PROTOKOLL DER 14. SITZUNG ZUR DORFERNEUERUNG BIENENBÜTTEL AM 10.01.2008, DORFTREFFEN IN VARENDORF

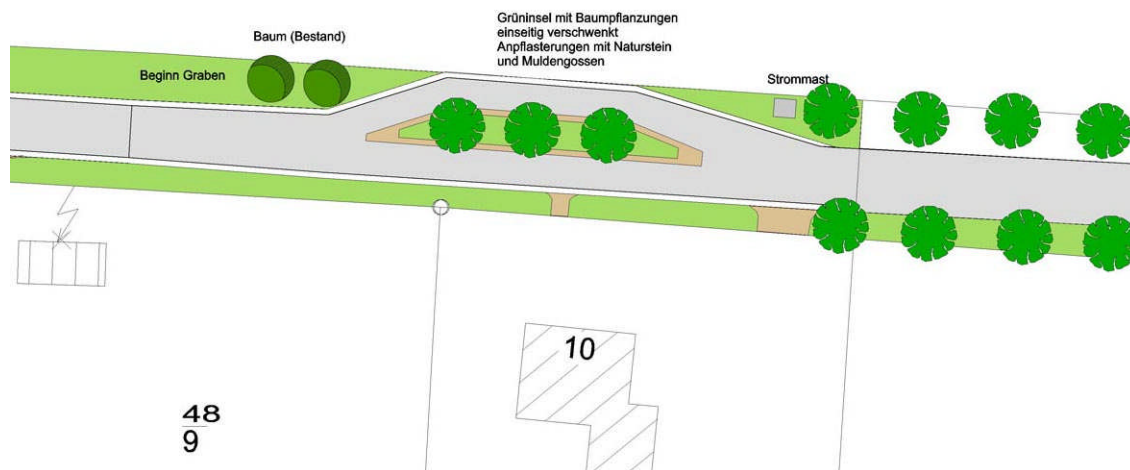
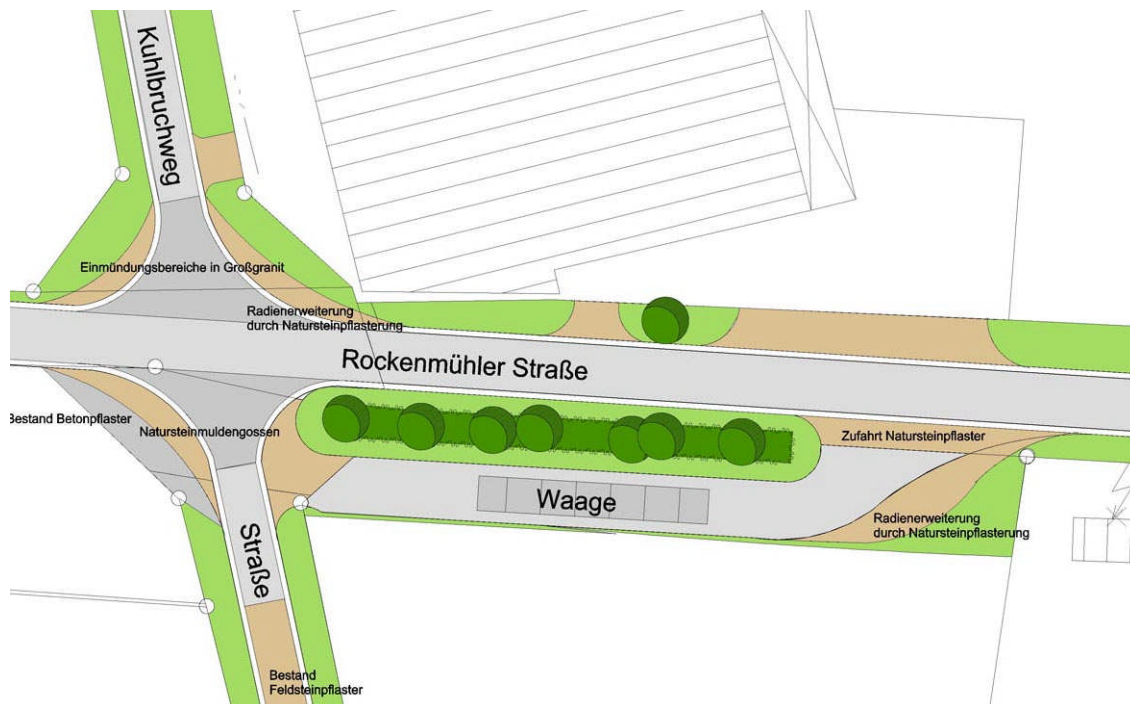
Vorgestellt und diskutiert wurden bei einem Dorftreffen die bisherigen Ergebnisse der Dorferneuerungsplanung Varendorf. Die verkehrsberuhigende Einfahrt durch eine Mittelinsel mit Verschwenkung einer Fahrbahnseite in Richtung Dorf an der Rockenmühler Straße wurde begrüßt. Auch die Einplanung von Muldengossen entlang dieser Straße wurde positiv aufgenommen.

Die Anbindung der gemeinschaftlichen Waage sollte von der westlich angrenzenden Straße vorgenommen werden, so dass die bestehende Hecke entlang der Rockenmühle Straße keine Unterbrechung erfährt.

Die geplanten Maßnahmen am Kuhlbruchweg und an der Fischstraße (Pflasterung mit Granitsteinen in den Einmündungsbereichen zur Rockenmühler Straße, Anpflasterung von Muldengossen, Pflasterung in den Kurvenbereichen) wurden ebenfalls zustimmend aufgenommen.

Am Einmündungsbereich der Rockenmühler Straße in die Kreisstraße 20 (Varendorfer Weg) kam der Wunsch nach zusätzlichen Maßnahmen, die die gefährliche Verkehrssituation an dieser Stelle entschärfen könnten. Durch die beiden sehr eng an die Straße grenzenden Nebengebäude ist die Einsehbarkeit eingeschränkt. Der von der K 20 in die Rockenmühler Straße einmündende Verkehr nimmt oftmals die Gegenfahrbahn in Anspruch und ist vom Verkehr auf der Rockenmühler Straße nicht frühzeitig sichtbar. Vorschläge hierzu waren die Verlegung der Rockenmühler Straße nach Norden hin (der Grundstückseigentümer muss befragt werden), die Anpflanzung eines Baumes in Höhe der vorhandenen Birke, so dass mittelfristig ein Baumtor entsteht und damit das Lichtraumprofil an dieser Stelle eingeschränkt wird und zusätzlich die Pflasterung der Fahrbahn von der Kreuzung Fischstraße bis zur K 20, um die besondere Situation zu kennzeichnen. Diese Vorschläge werden auf die Machbarkeit nochmals vor Ort überprüft. Direkt am Einmündungsbereich sollte der eing geplante Fußweg mit einem Grünstreifen von der Fahrbahn abgetrennt werden, da sonst die Kurve geschnitten wird, was zur Gefährdung der Fußgänger beitragen könnte. Die Pflasterung der Hofzufahrt zu Nr. 19 wird zusätzlich eingezeichnet.

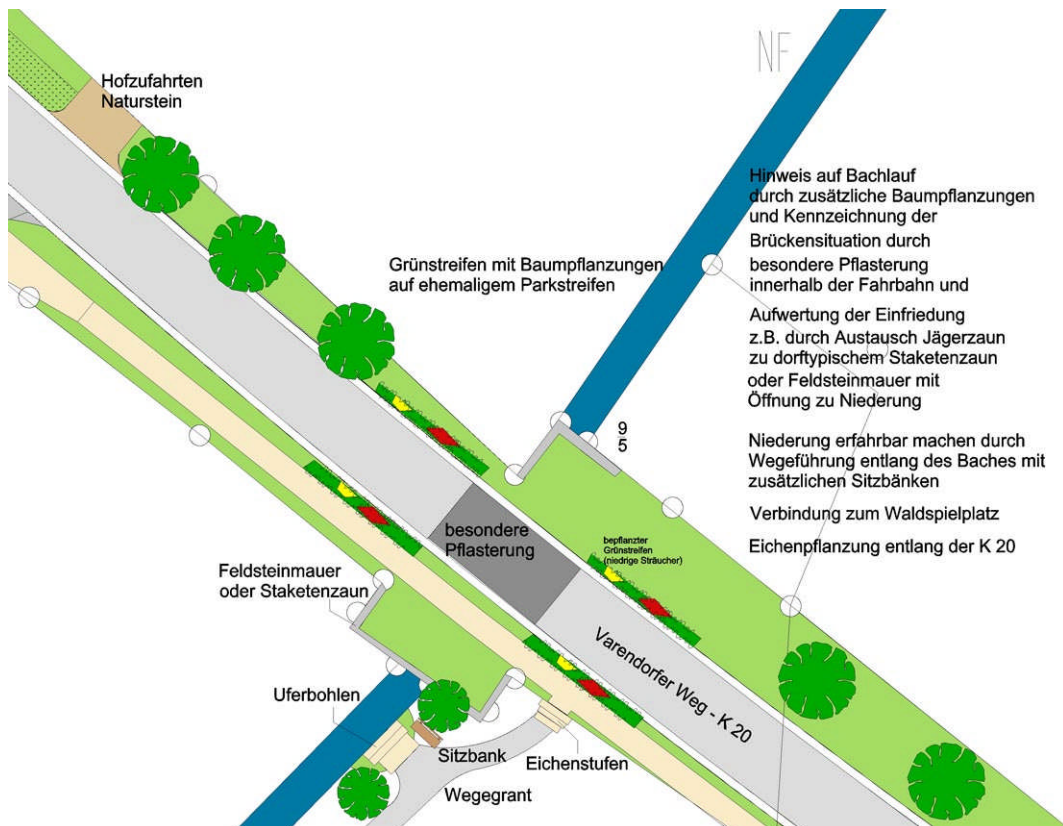
Die Neugestaltung der Bushaltestelle an der Feuerwehr mit Verengung der Fahrbahn in diesem Bereich wurde sehr positiv aufgenommen. Die Bepflanzung mit blühenden Gewächsen muss dörflich ausgerichtet sein. Möglich wären Margaritten, Kornblumen, Mohnblumen oder ähnliche ortstypische Pflanzen.

Der Hang am jetzigen Bushäuschen an der Feuerwehr wird von Kindern gerne als Spielhang genutzt. Das Häuschen selber wird in das Spiel einbezogen und dient zum Verstecken, als Hindernis zum Rumlaufen oder Ähnliches. Daher soll es nicht entfernt werden. Um das Bushäuschen etwas freundlicher zu gestalten, wurde vorgeschlagen, zwei Seiten zu öffnen und einen helleren Anstrich zu wählen.

Im rückwärtigen Bereich der Feuerwehr soll der Schlauchturm aufgestellt werden. Daher muss eine Wegeführung dorthin eingeplant werden. Der Entwurf des Geländes soll auch mit den Feuerwehrleuten aus Bornsen besprochen werden.

Die Betonung des Flusslaufes auch in der Gestaltung des Straßenraums wurde begrüßt. Ob die geplante Wegeführung entlang des Baches realisierbar ist, muss mit dem Eigentümer geklärt werden.

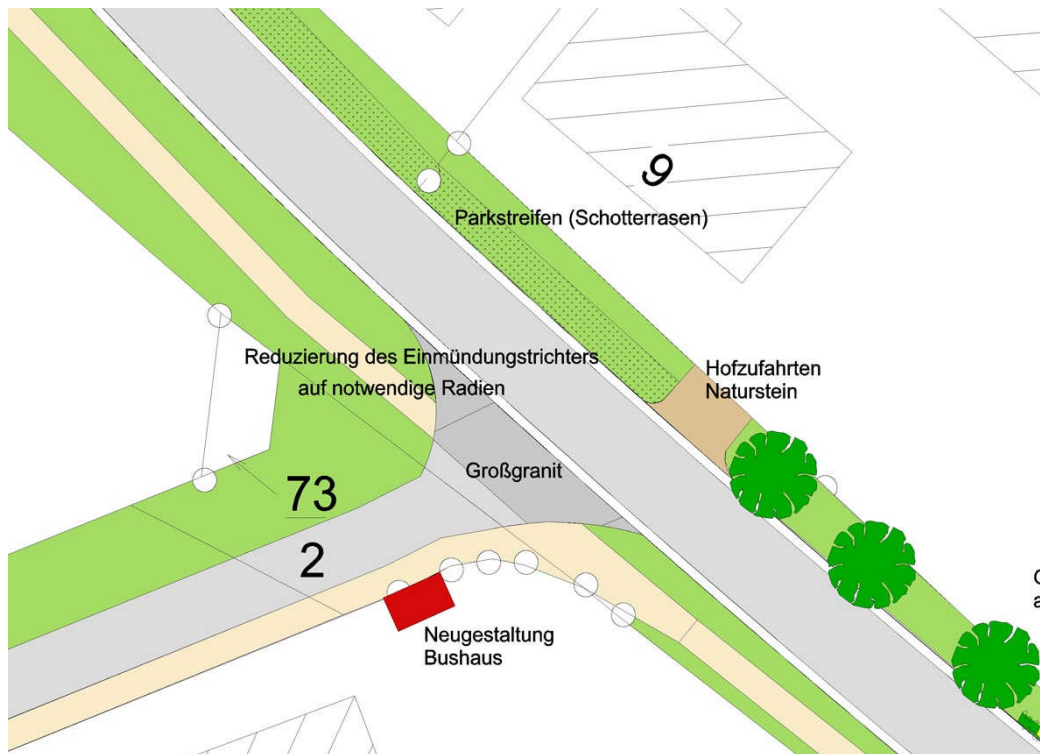
Der eingeplante gepflasterte Parkstreifen am Kreuzungsbereich Brückenkamp soll in Schotterrasen ausgeführt werden. Damit ist eine einheitliche Gestaltung entlang der Kreisstraße ohne die Anlage von Stellplätzen möglich.

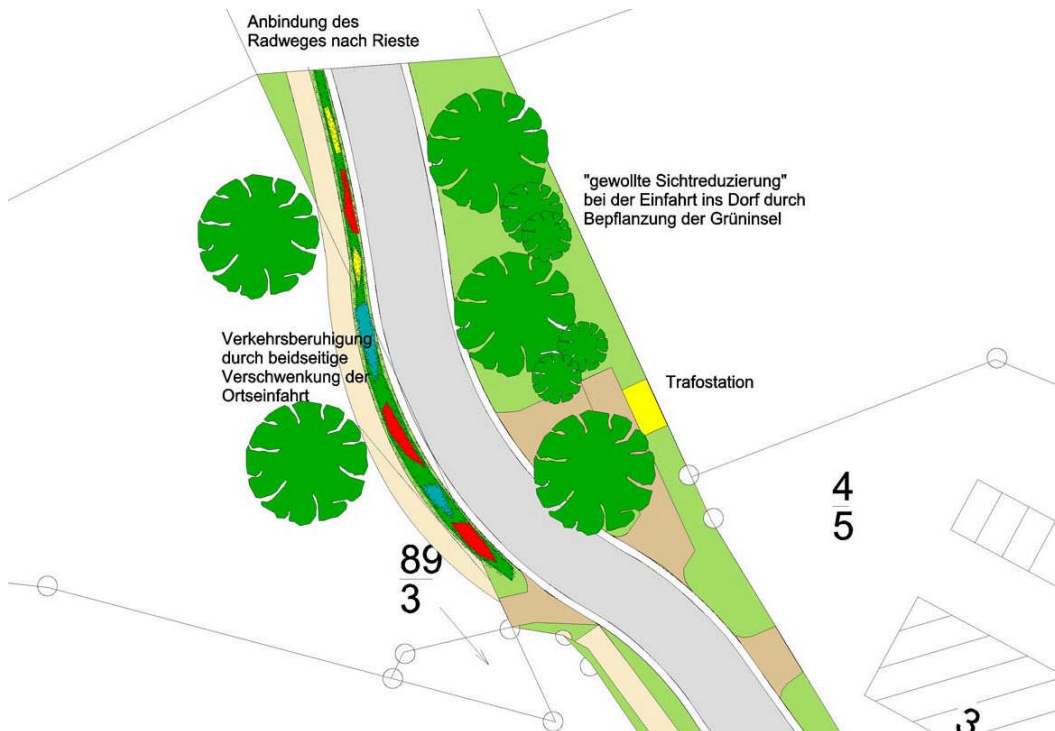
Die Verschwenkung der Fahrbahn als verkehrsberuhigende Maßnahme am Ortsausgang Richtung Rieste fand Zustimmung. Die Anwohner der außerhalb der Ortslage stehenden Häuser wünschten sich allerdings auch in diesem Bereich eine Verlangsamung des Verkehrs. Zusätzliche Baumpflanzungen als Baumtor sollen hier eingeplant werden, um das Lichtraumprofil einzuschränken.

Am Brückenkamp sind ein neues Bushäuschen und die Verlängerung des Fußweges bis zum Waldspielplatz eingeplant. Die Pflasterung im Einmündungsbereich zur K 20 mit Granitsteinen ist auch an dieser Stelle aufgenommen, um die Wirkung eines großen Asphalttrichters einzuschränken. Der geplante Waldspielplatz wurde kritisch betrachtet. Er enthielte zu viele Vorgaben für das Spiel der Kinder, die in einem Dorf nicht notwendig seien. Auch seien die Kosten zu hoch für einen solchen Spielplatz. Das Geld solle lieber für die Verbesserung der Schulen oder Ähnliches verwendet werden. Dagegen wurde argumentiert, dass das Spielverhalten der Kinder sich geändert habe. Um die Kinder vom Computer und Fernsehen wegzulocken, seien attraktive Angebote notwendig. Als Vorschlag wurde eine gemeinschaftliche Aktion mit Eltern und Kindern befürwortet, bei der einzelne Elemente des vorgeschlagenen Spielplatzes verwirklicht werden könnten, ohne dass große Kosten entstehen. Die Planung solle in jedem Fall in den Dorferneuerungsplan aufgenommen werden. Eine Entfernung des Zaunes könnte schon einladend auf die Kinder wirken und sollte mit aufgenommen werden.

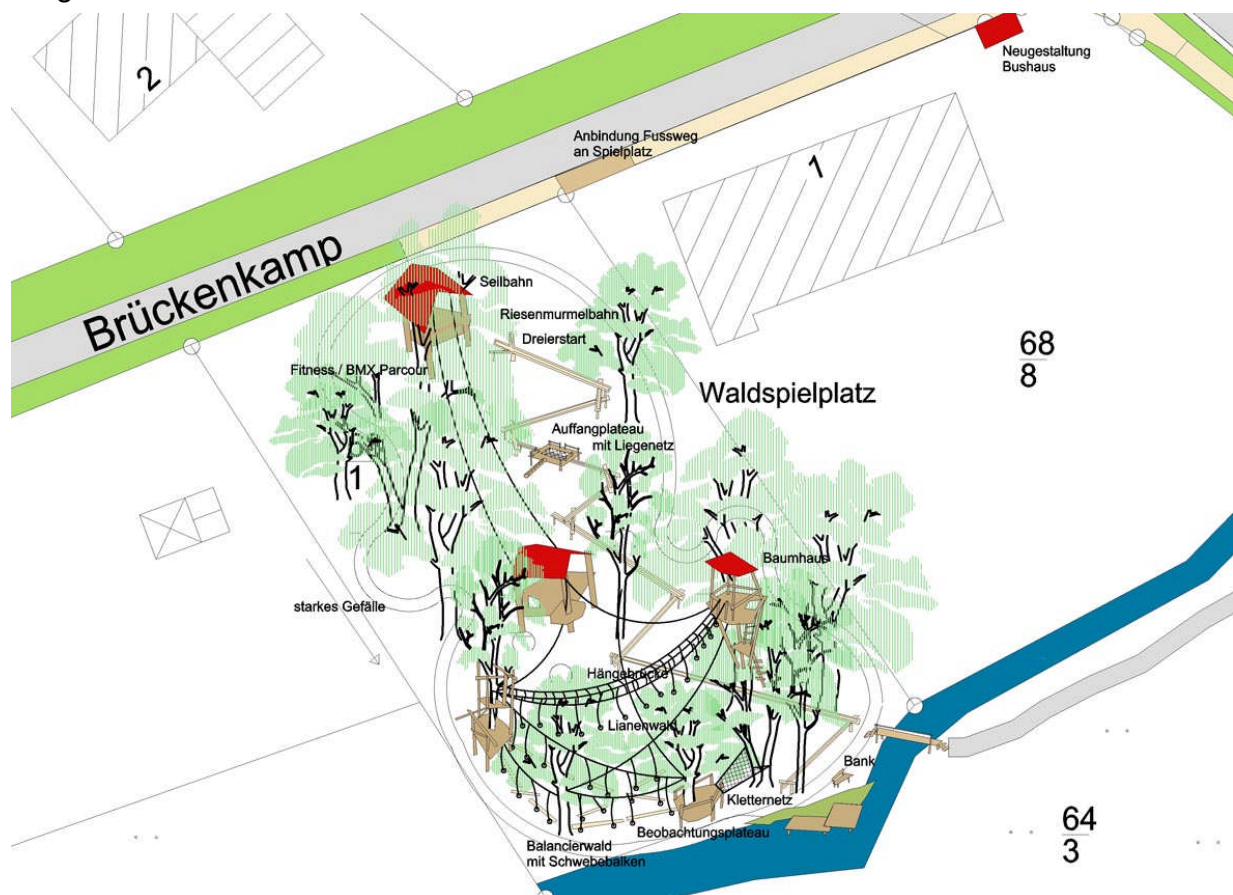
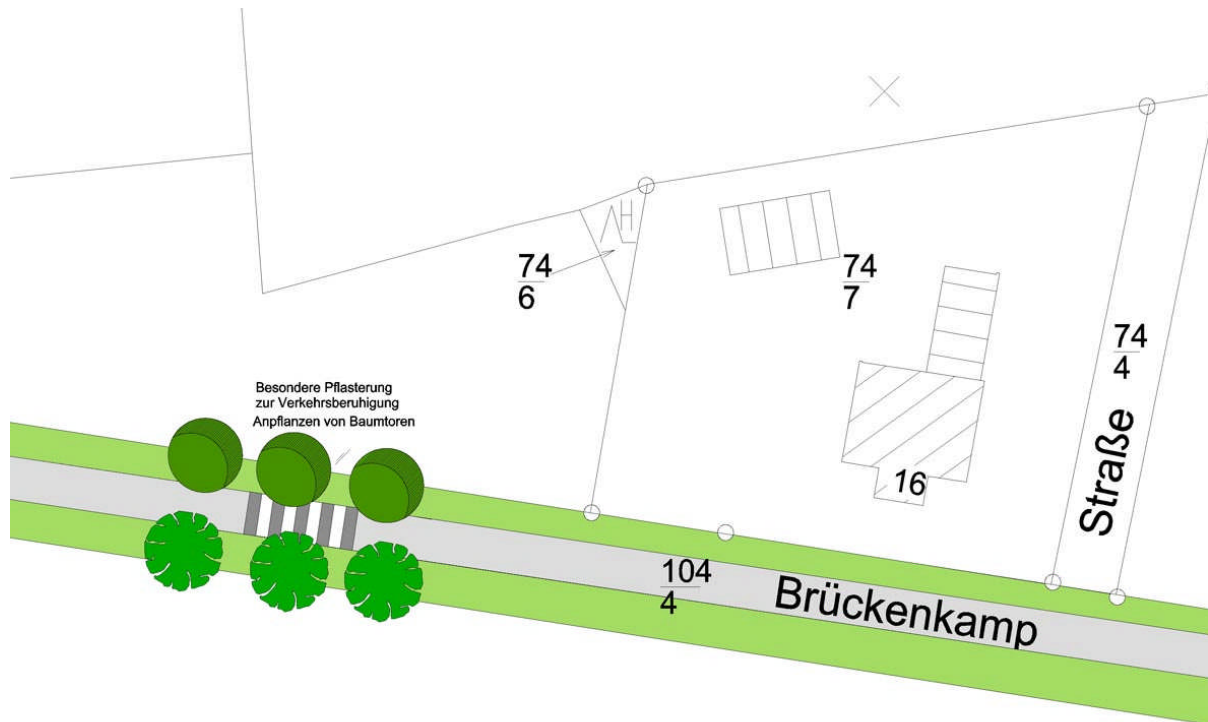
Auch im Ortseinfahrtsbereich am Brückenkamp wird zu schnell gefahren. Als verkehrsberuhigende Maßnahme wurden vor dem Ort Pflasterstreifen vorgeschlagen, auch Baumanpflanzungen mit der Wirkung eines Baumtores könnten an dieser Stelle vorgenommen werden. Am bestehenden Betonrohr könnte eine Muldengosse eingeplant werden. Dort könnte dann auch geparkt werden.

Als verbindendes Element zwischen Nord- und Südteil des Dorfes wurde die Pflanzung von Eichen entlang der K 20 angeregt. Früher gab es an dieser Straße eine Eichenallee. Wo möglich, sollte sie wieder entstehen.

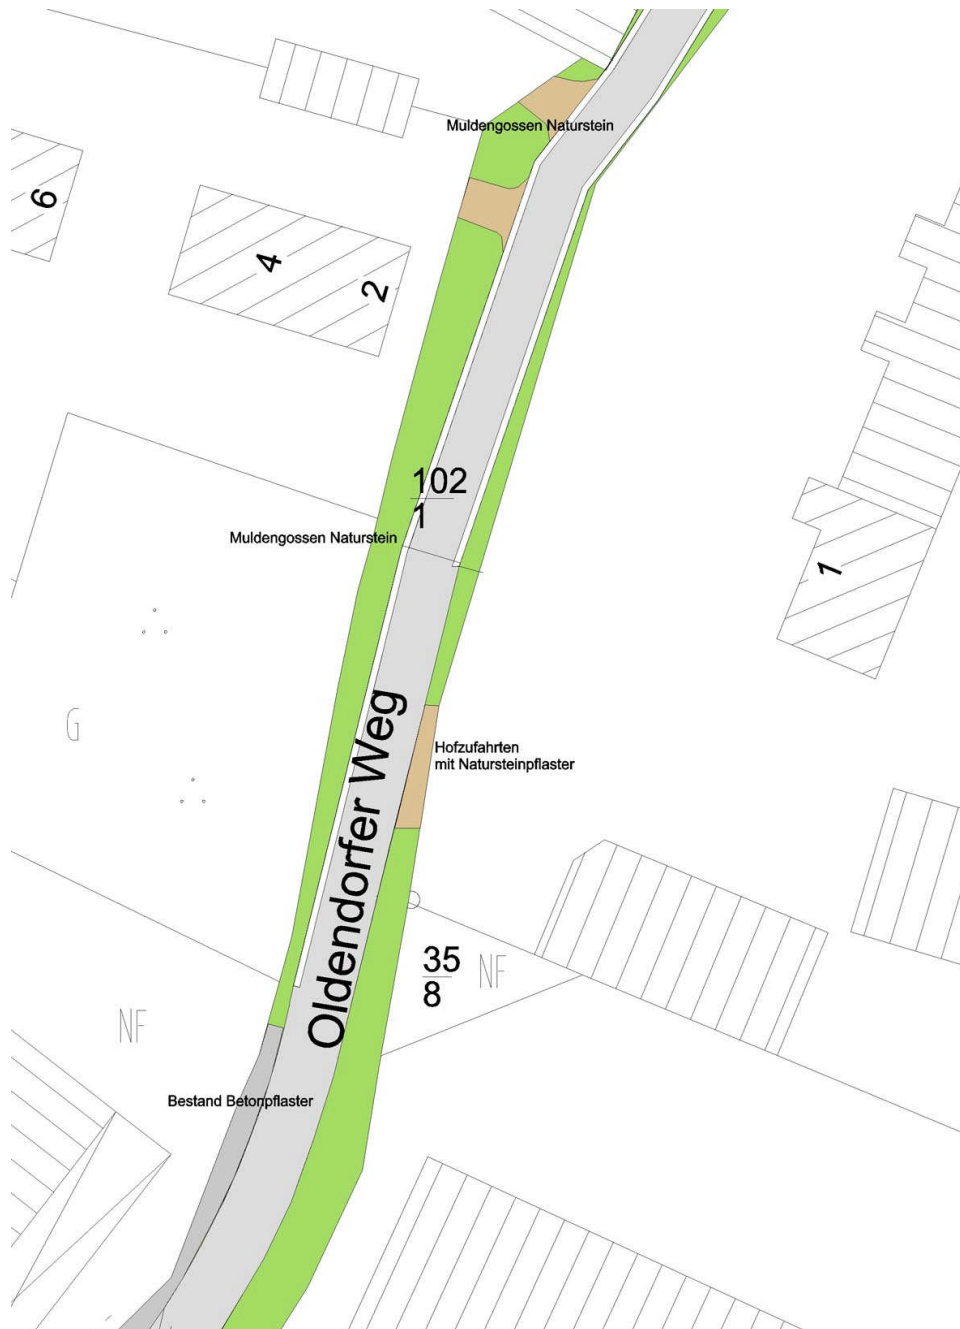
Am Oldendorfer Weg soll die eingeplante Entwässerung über Muldengossen bis an die bestehende Halle / Scheune eingeplant werden. Private Entwässerungsversuche haben an dieser Stelle nicht zum gewünschten Erfolg geführt. Eine Abführung des Oberflächenwassers über Muldengossen ist daher notwendig.
